改善箇所説明図

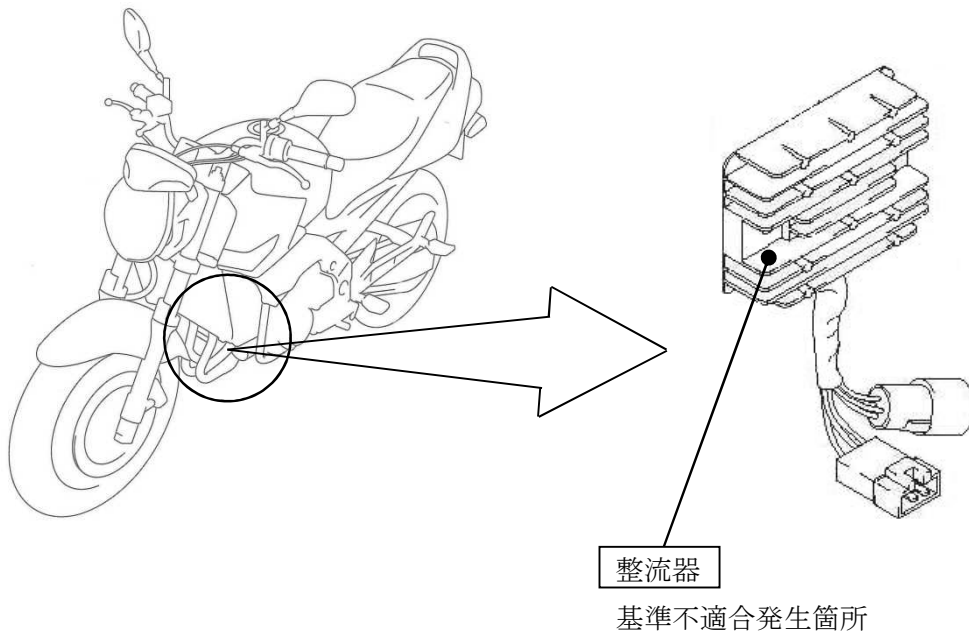
整流器において、パワーモジュール（電力用複合素子）製造時の吸湿管理が不適切なため、長時間のアイドリング後にエンジンを高回転で持続した場合、冷却フィン付きケースとパワーモジュールの接着が剥がれ、パワーモジュール内部の整流素子の温度が、耐熱温度以上に上昇し、発電電流の制御ができなくなるものがある。そのため、そのまま使用を続けると、バッテリーが充電不足となり、最悪の場合、走行中にエンジンが停止して再始動できなくなるおそれがある。

全車両、整流器を対策品と交換する。

注： は交換部品を示す。

識別：車台番号の打刻近傍に白色のシールを貼付する。
